品番	TKG31UPHS	品名	台付シングル13（分岐・緊急止水）（台所） （JIS）	1 / 3
----	-----------	----	--------------------------------	-------

金具補修品注意情報

件名 逆止弁交換時の注意情報

GGシリーズ(2019年4月発売)より、
分岐金具の仕様が変更になりました。

補修品識別方法

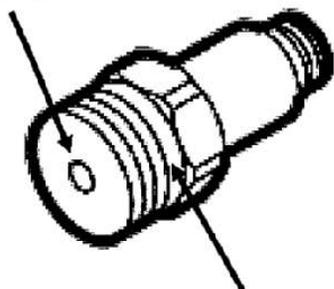
下記識別方法にて、アダプターの形状をご確認のうえ、
補修品の発注を行ってください。

旧型アダプター (従来品)

■対象品番: THD41

穴が小さい

逆止弁なし

新型アダプター (仕様変更品)

■対象品番: THD41R

穴が大きい

逆止弁あり
(TH19C83)

逆止弁単体での交換はできません。
アダプター一式 (THD41R) での
交換をお願いいたします。

逆止弁単体での交換が可能です。
逆止弁単体 (TH19C83) を
発注願います。
